改善箇所説明図

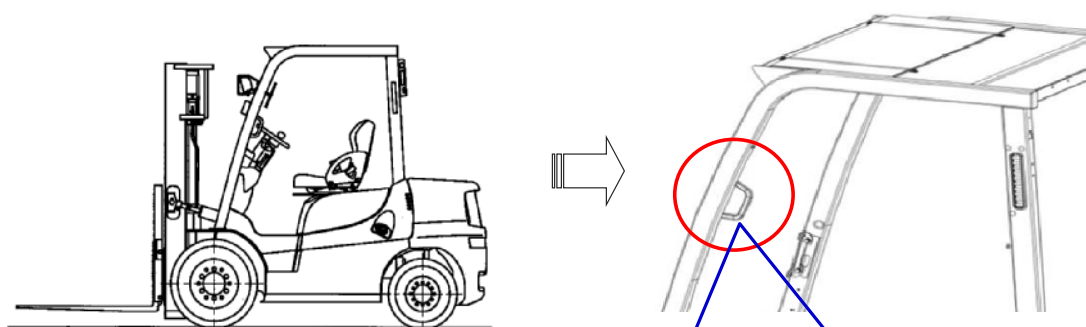
不具合箇所

昇降グリップにおいて、取付部の強度が不足しているものがある。そのため、そのままの状態で使用続けると取付部が破損するおそれがある。

改善内容：全車両、昇降グリップを対策品に交換する。

グリップ取付部に白色ペンキでマーキングする
